玄海3、4号機の設置変更許可に関する審査書に係る  
確認事項について（原子力規制庁からの回答）

平成29年3月18日

佐賀県

図1 漏えい量と注水流量の推移(RCP シール LOCA が発生する場合)  
(原子炉設置変更許可申請書より抜粋)

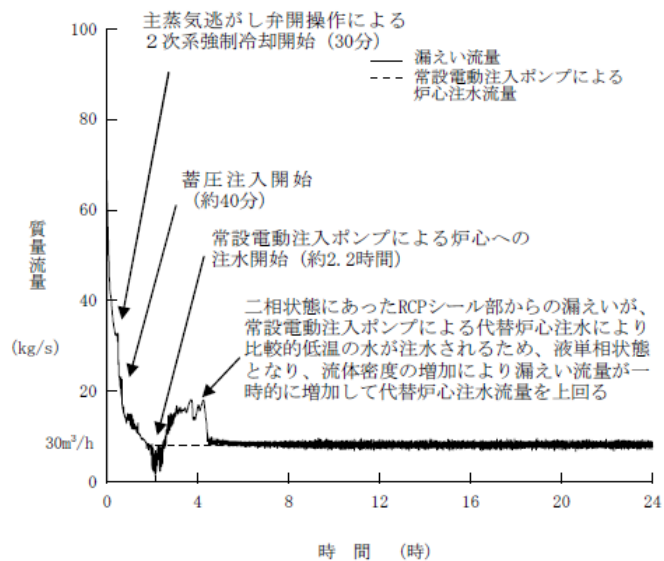
15	審査書Ⅳ－1. 2. 1 炉心損傷防止対策 1. (2) 解析手法及び結果、不確かさの影響評価
○確認事項の概要	
<p>事故条件として、RCP(1次冷却材ポンプ)シール部からの漏えい率は定格圧力において1台あたり109m<sup>3</sup>/hを4台考慮することとされている。</p> <p>これに対して常設電動注入ポンプの注水流量30m<sup>3</sup>/hで1次系保有水量が維持可能とされているのは、2次系強制冷却等により1次系が減圧されることから、RCPシール部の漏えい率が減少するためということか。</p>	
審査書記載箇所 (P139-140)	
<p>① 解析手法</p> <p>c. 事故条件:RCP シール LOCA が発生する場合、RCP シール部からの漏えい率は、定格圧力において1 台当たり約 109m<sup>3</sup>/h とし、4 台からの漏えいとする。(略)</p> <p>d. 機器条件:蓄圧タンク保有水量は、最低保有水量 26.9m<sup>3</sup>/基を用いる。</p> <p>RCP シール LOCA が発生する場合には、代替炉心注水流量として常設電動注入ポンプの注水流量 30m<sup>3</sup>/h を用いる。これは、1 次冷却系圧力が 0.7MPa[gage]に到達した時点で炉心注水を開始することにより、想定する漏えい流量に対して 1 次冷却系の保有水量の維持が可能な流量である。(略)</p> <p>② 解析結果</p> <p>RCP シール LOCA が発生する場合について、申請者が行った解析の結果は、以下のとおりである。</p> <p>a. 全交流動力電源喪失の発生後、RCP シール LOCA により、1 次冷却系の保有水量が減少するが、2 次系強制冷却による 1 次冷却系の減温・減圧及び代替炉心注水を行うことにより、PCT は約 390℃に、1 次冷却系の最高圧力は約 16.3MPa[gage]に抑えられる。</p> <p>b. RCP シール LOCA により、1 次冷却材が原子炉格納容器内に漏えいすることで原子炉格納容器圧力及び温度は上昇するが、A、B格納容器再循環ユニットによる格納容器内自然対流冷却を行うことにより、原子炉格納容器の最高圧力は約 0.130MPa[gage]に、原子炉格納容器の最高温度は約 100℃に抑えられる。</p> <p>c. 高圧再循環運転による炉心冷却及び格納容器内自然対流冷却による原子炉格納容器内からの除熱により、原子炉を安定停止状態へ移行させることができる。</p>

○考え方	
<p>RCPシール部からの漏えい率を1台あたり109m<sup>3</sup>/hとしているのは、定格圧力(15.4MPa)の状態における漏えい率であり、ご指摘のとおり、2次系強制冷却等により1次系が減圧されれば漏えい率も低下していくこととなります。</p> <p>常設電動注入ポンプによる注水は、蓄圧注入系による注水が終了した後、1次系圧力が0.7MPaに到達した時点で実施することとしています。これにより、図に示すとおりRCPシール部からの漏えい量と注水流量はバランスし、1次系保有水量は一定に保たれることを確認しています。</p>
